改善箇所説明図

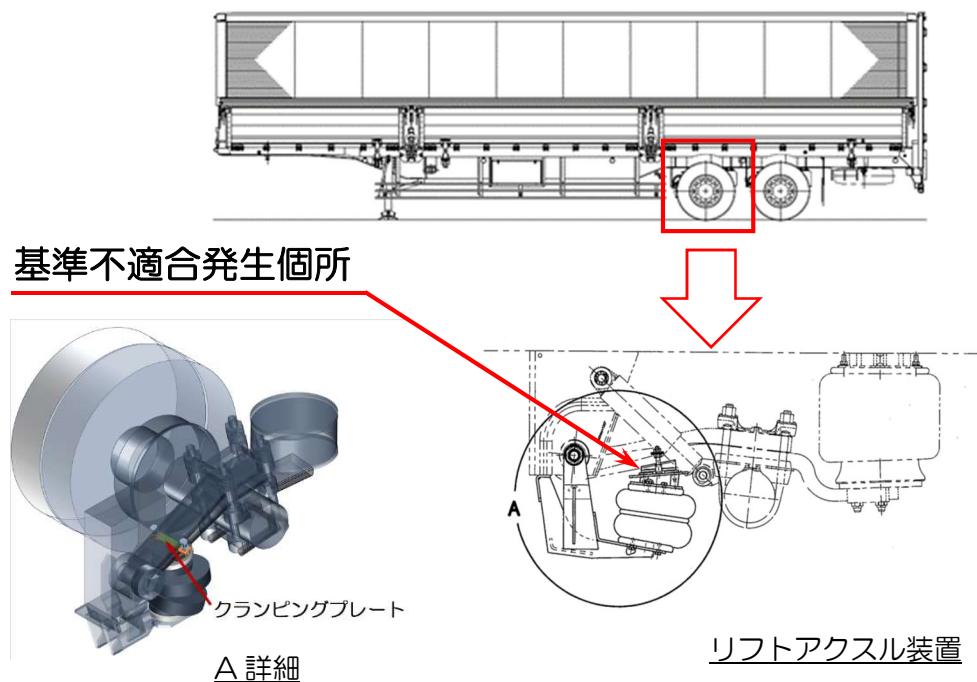
リフトアクスル機能付きトレーラにおいて、リフト装置のリフト用エアスプリングを固定しているクランピングプレートが強度不足により折損し、リフト装置の部品が脱落する恐れがある。

全車両に対し、クランピングプレートを強化型に交換する。

作業完了の識別のため、製造銘板付近に緑色丸ステッカーを貼り付ける。
